Vorhabenbezogener Bebauungsplan Nr. 26
– Karlstraße –
Stadtbezirk Wanne

Stellungnahmen und Abwägungsvorschlag

der Verwaltung zu den Eingaben im Rahmen der
Beteiligungsverfahren nach den §§ 3 Abs. 1 und 2 sowie 4 Abs. 1 und 2 BauGB

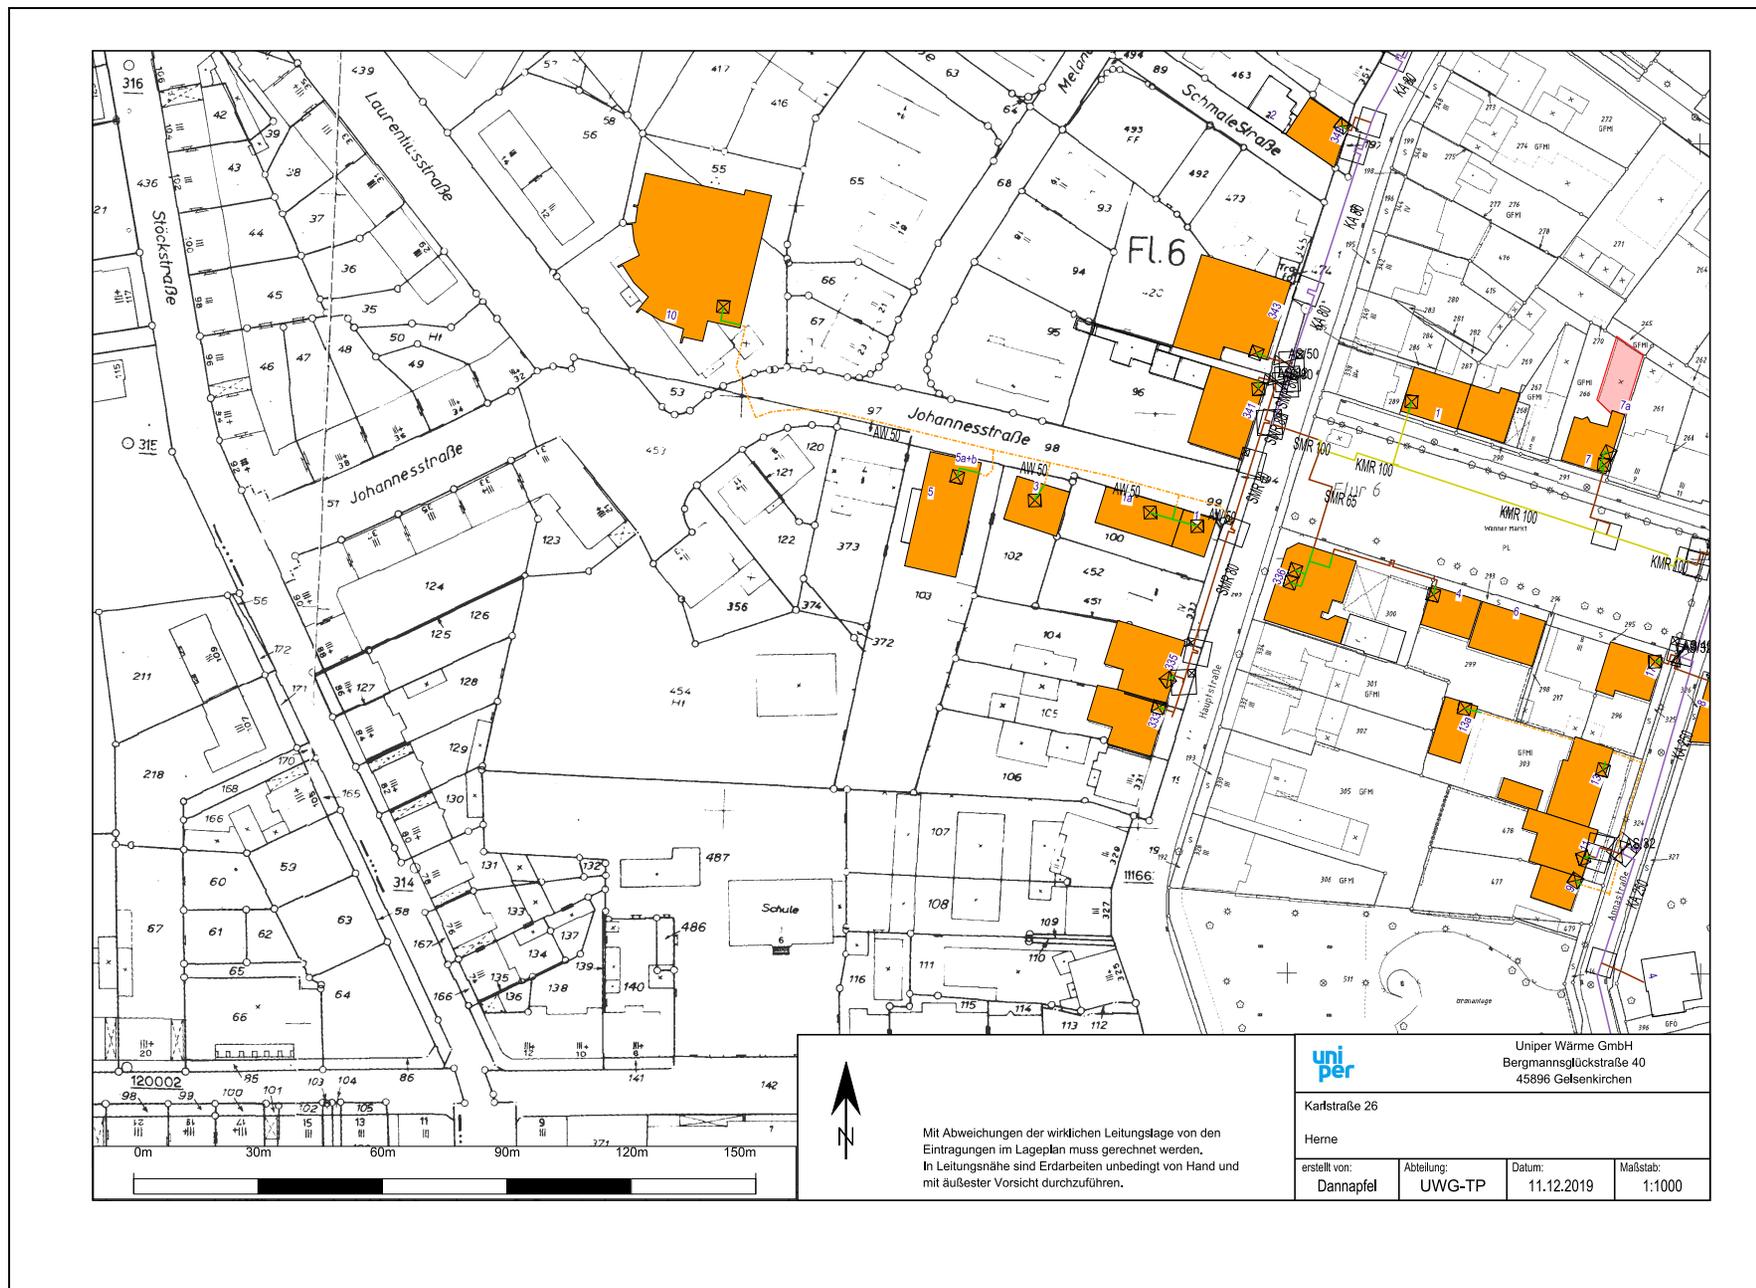
[...] vielen Dank für die Beteiligung am oben genannten Planverfahren. Die Prüfung der Unterlagen hat ergeben, dass es sich bei der Josefschule I ehemalige Hildegardisschule, Karlstraße 6 aufgrund des äußeren Erscheinungsbildes um ein Denkmal im Sinne des DSchG NRW handeln

<p>könnte. Um die Denkmaleigenschaft des Objektes festzustellen, ist es sinnvoll, einen Ortstermin mit der Unteren Denkmalbehörde und der LWL-Denkmalpflege, Landschafts- und Baukultur in Westfalen, Herrn Dr. Hanke (0251-591 5395) zu vereinbaren.</p> <p>[...]</p> <p>Nachtrag Stadt Herne FB Umwelt und Stadtplanung / Untere Denkmalbehörde vom 09.01.2020</p> <p>[...] bezogen auf Ihr o.g. Schreiben teile ich Ihnen mit, dass eine Überprüfung der Josefschule hinsichtlich des Denkmalwertes nicht mehr möglich ist. Eine Ortsbesichtigung am 09.01.2020 hat ergeben, dass das Gebäude zwischenzeitlich beseitigt worden ist.</p> <p>[...]</p>	<p>Eingang der Stellungnahme des LWL gab es eine zeitliche Überschneidung mit der Beseitigung der Josefschule.</p>
<p>10. Schreiben der Uniper Kraftwerke GmbH Land Management vom 13.01.2020</p> <p>[...] wir nehmen im Rahmen der Beteiligung der Behörden und Träger öffentlicher Belange gem. § 4 (1) BauGB für uns und unsere Tochtergesellschaft, die Uniper Wärme GmbH, wie folgt Stellung.</p> <p>Wir sind mit mehreren Leitungen betroffen. in dem genannten Bereich liegen von unserer Tochtergesellschaft UniperWärme GmbH Fernwärmeleitungen, wie Sie aus dem beigefügten Lageplan ersehen können. An einer Fernwärmeversorgung dieses Bereiches sind wir -vorbehaltlich einer wirtschaftlichen Betrachtung - sehr interessiert und es gibt dort schon für die Johannesstraße Vertriebstätigkeiten. Wir bitten um Berücksichtigung.</p> <p>Wir bitten Sie, falls noch nicht geschehen, den Verlauf der Leitungen einschließlich des erforderlichen Schutzstreifens, soweit sich dieser nicht innerhalb der öffentlichen Verkehrsflächen befindet, mit einem Geh-, Fahr- und Leitungsrecht gem. § 9 (1) Nr. 21 BauGB zu belasten. Innerhalb der mit dem Leitungsrecht zu belastenden Flächen dürfen keine Handlungen vorgenommen werden und auch keine Anpflanzungen von tief wurzelnden Bäumen oder Sträuchern erfolgen, die den Bestand und die Unterhaltung der Leitung beeinträchtigen oder gefährden. In Leitungsnähe sind Erdarbeiten unbedingt von Hand und mit äußerster Vorsicht durchzuführen.</p> <p>[...]</p>	<p>10. Stellungnahme der Verwaltung:</p> <p>Die Stellungnahme wird zur Kenntnis genommen. Änderungen ergeben sich hieraus nicht.</p> <p>Aus dem beigefügten Lageplan sind keine Leitungen im Bereich des Bebauungsplanes ersichtlich.</p>

9. Stellungnahme der Verwaltung:

Die Stellungnahme wird zur Kenntnis genommen. Änderungen ergeben sich hieraus nicht.

Eine Überprüfung der Josefschule auf eine mögliche Denkmaleigenschaft ist nicht möglich, da das Gebäude zwischenzeitlich beseitigt wurde. Bei dem

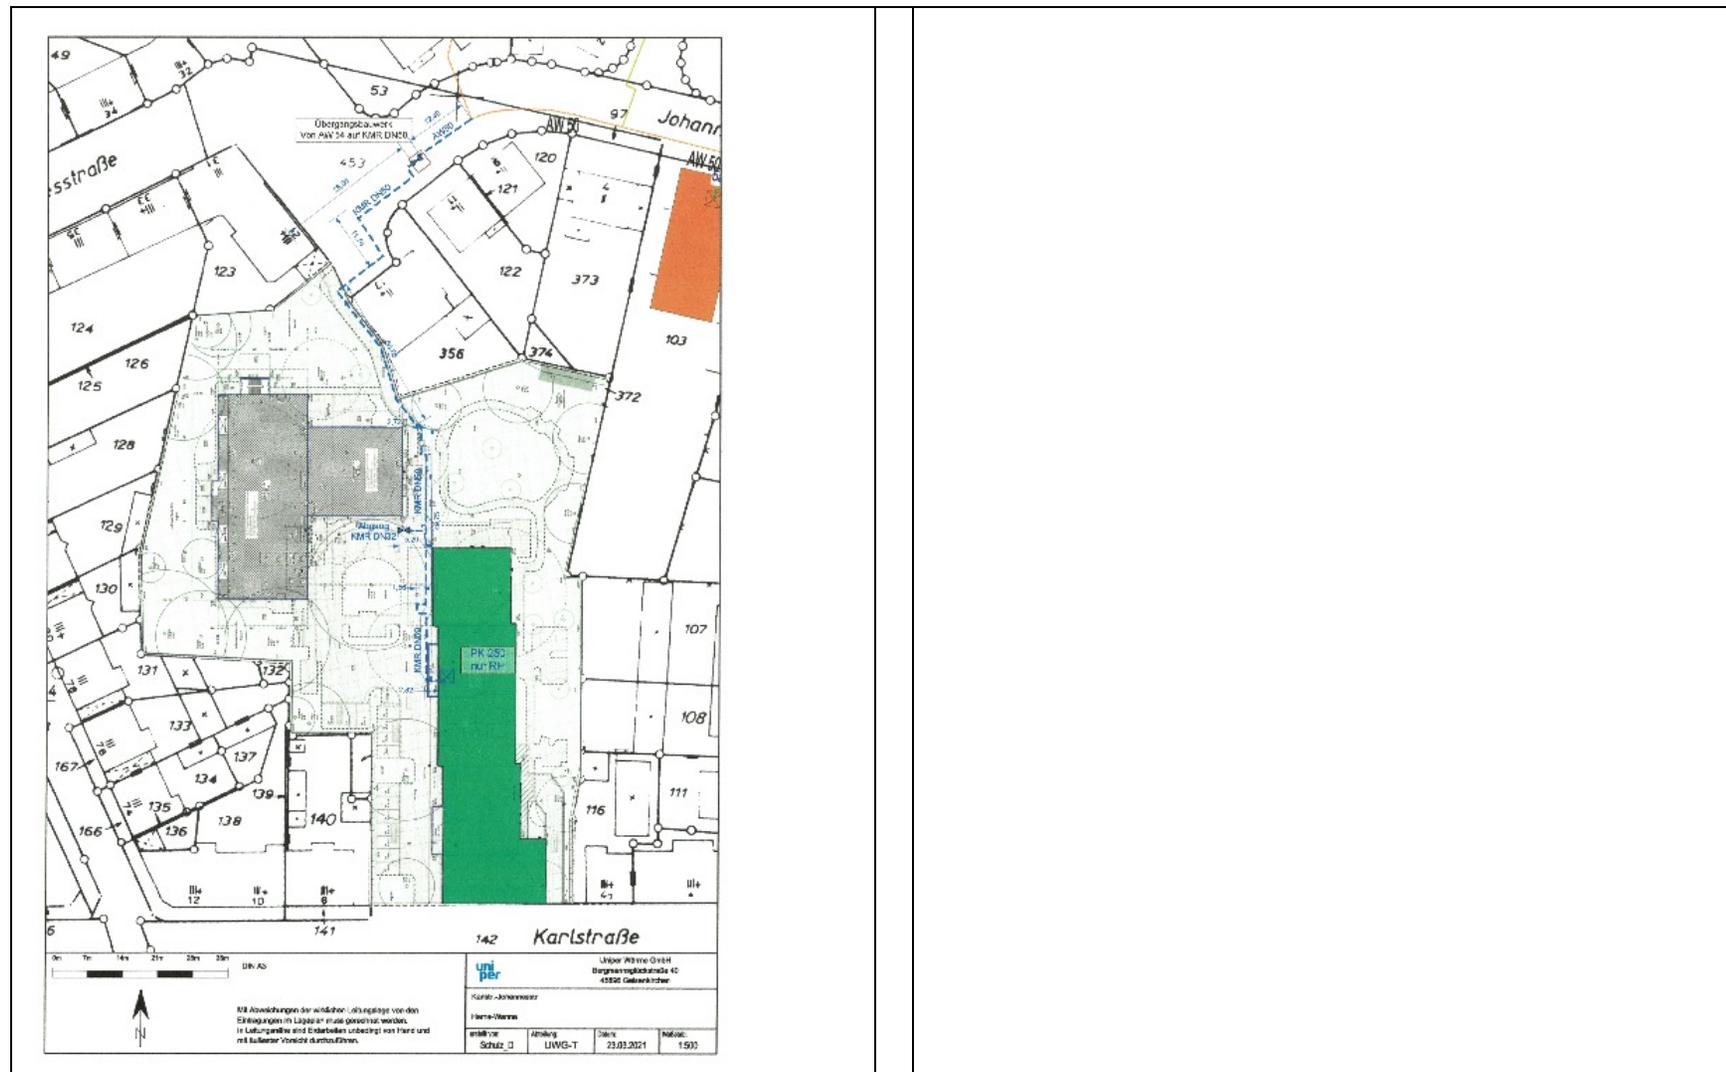
<p>4. Schreiben der Uniper Wärme GmbH vom 07.05.2021</p> <p>[...] bezüglich Ihrer Anfrage teilen wir Ihnen mit, dass die Uniper Wärme GmbH im Bereich der Anfrage Rohrleitungen betreibt. Da es sich hier aber um ein planungsrechtliches Verfahren handelt, werden wir in unserer Funktion als Träger öffentlicher Belange bereits auf anderem Wege am Verfahren beteiligt.</p> <p>Der Bereich Real Estate Management der Uniper Kraftwerke GmbH wird deshalb, falls es aus unserer Sicht erforderlich sein sollte, unsere zu vertretenden Interessen dem Planungsträger entsprechend mitteilen.</p> <p>[...]</p>	<p>4. Stellungnahme der Verwaltung:</p> <p>Die Stellungnahme wird zur Kenntnis genommen. Änderungen ergeben sich hieraus nicht.</p>
<p>5. Schreiben der Uniper Kraftwerke GmbH Land Management vom 05.05.2021</p> <p>[...] wir nehmen im Rahmen der Beteiligung der Behörden und Träger öffentlicher Belange gem. § 4 (2) BauGB für uns und unsere Tochtergesellschaft, die Uniper Wärme GmbH, wie folgt Stellung.</p> <p>In dem genannten Bereich liegen von unserer Tochtergesellschaft Uniper Wärme GmbH Planungen für Fernwärmeleitungen für die Versorgung der Bebauung vor, wie Sie aus dem beigefügten Lageplan ersehen können. [...] Wir bitten Sie, die geplanten Leitungen bei Ihrer Planung zu berücksichtigen.</p>	<p>5. Stellungnahme der Verwaltung:</p> <p>Die Stellungnahme wird zur Kenntnis genommen. Änderungen ergeben sich hieraus nicht.</p> <p>Bei den Planungen für Fernwärmeleitungen handelt es sich um Planungen des Vorhabens im Rahmen dieser Bauleitplanung.</p>
